中華人民共和國香港特別行政區政府總部食物及衞生局
Food and Health Bureau, Government Secretariat
The Government of the Hong Kong Special Administrative Region
The People's Republic of China

二零一六年六月一日工務小組委員會會議

22NB 在和合石墳場興建骨灰安置所設施工程－第一期
(文件編號：PWSC(2016-17)24)

T3(a) 骨灰安置所一樓平面圖
T3(a) COLUMBARIUM
1/F FLOOR PLAN

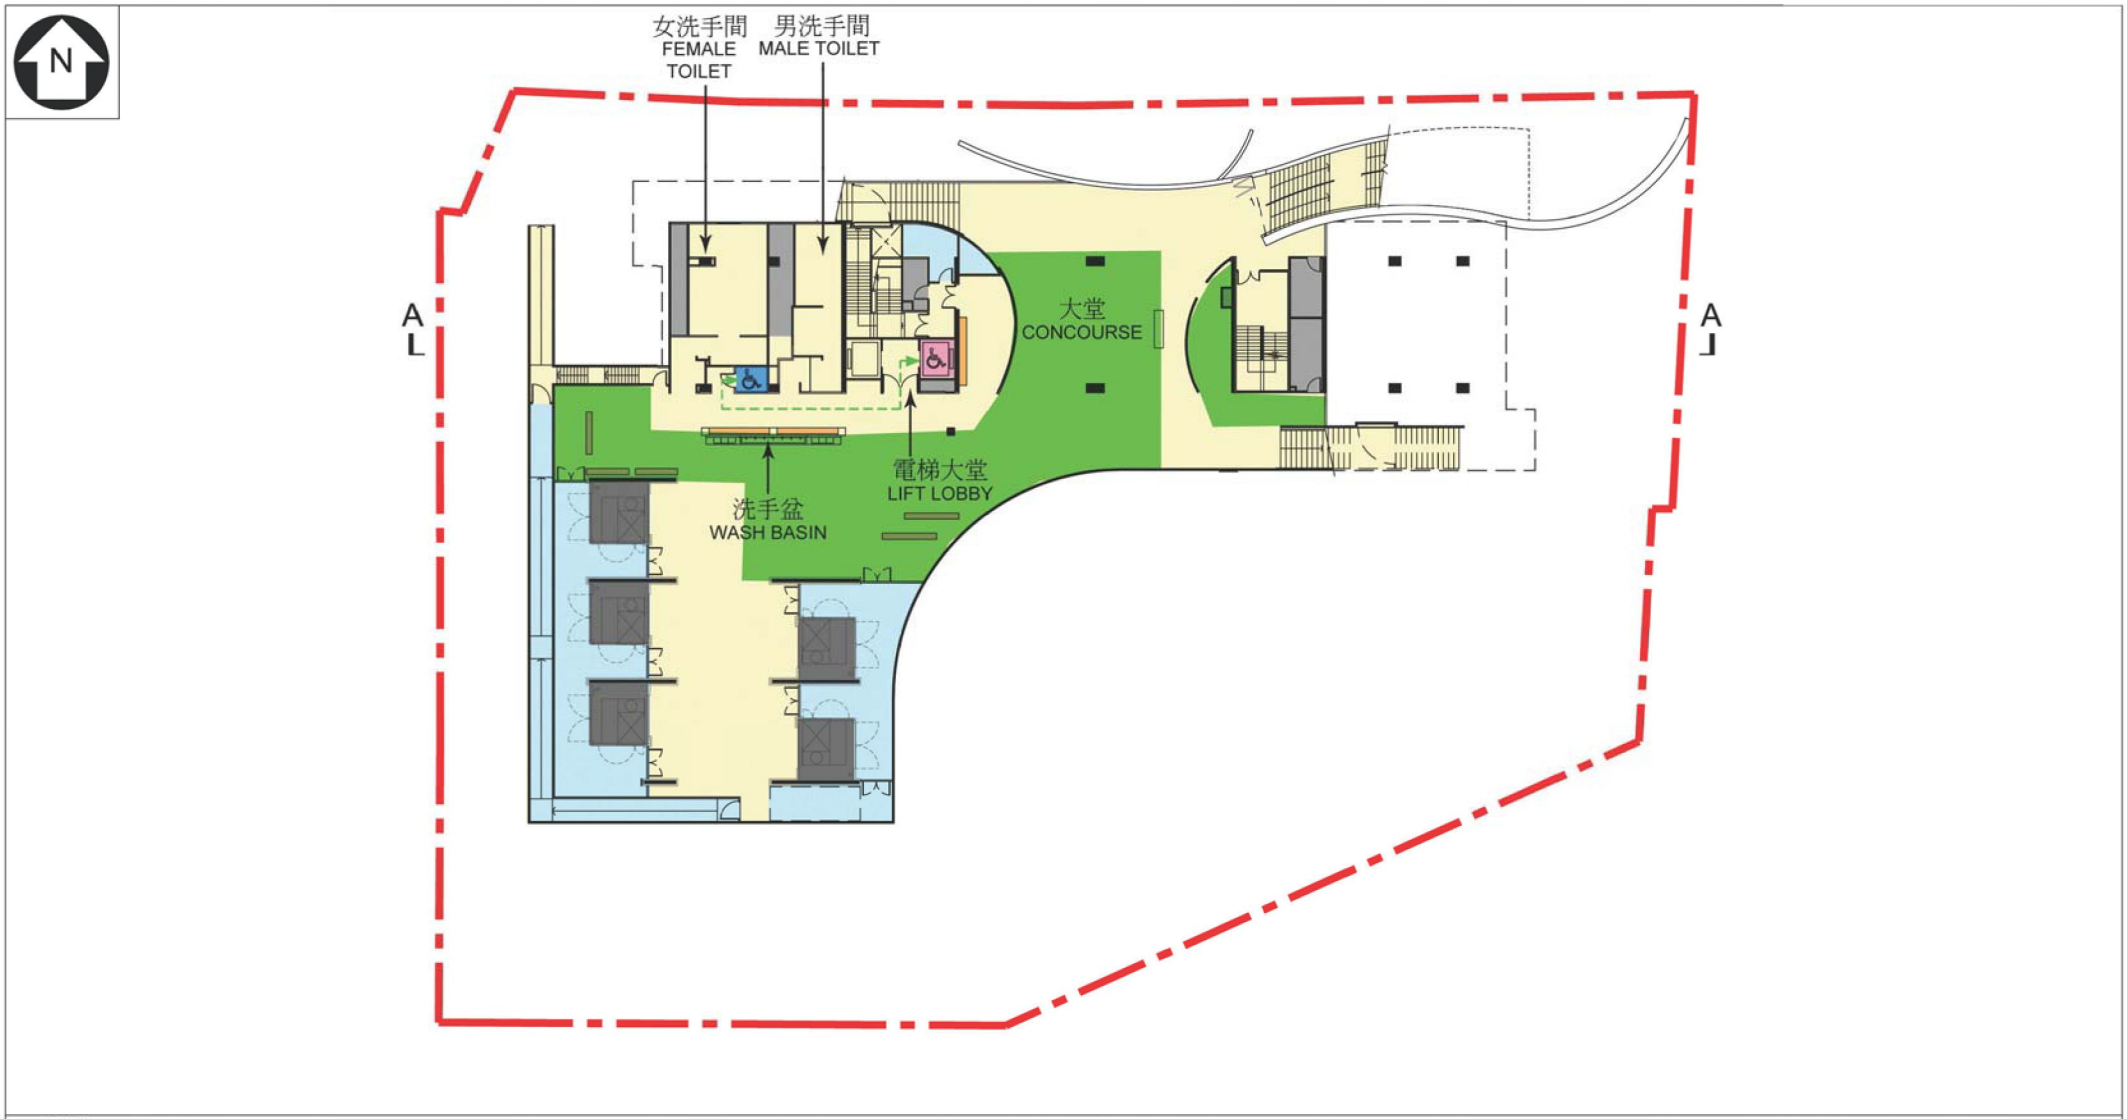
(c) 政府當局會否在每座骨灰安置所大樓地面設立拜祭人士等候區。

(c) 兩座骨灰安置所大樓的一樓大堂已設有等候區，請見**附件 4 及 5**。
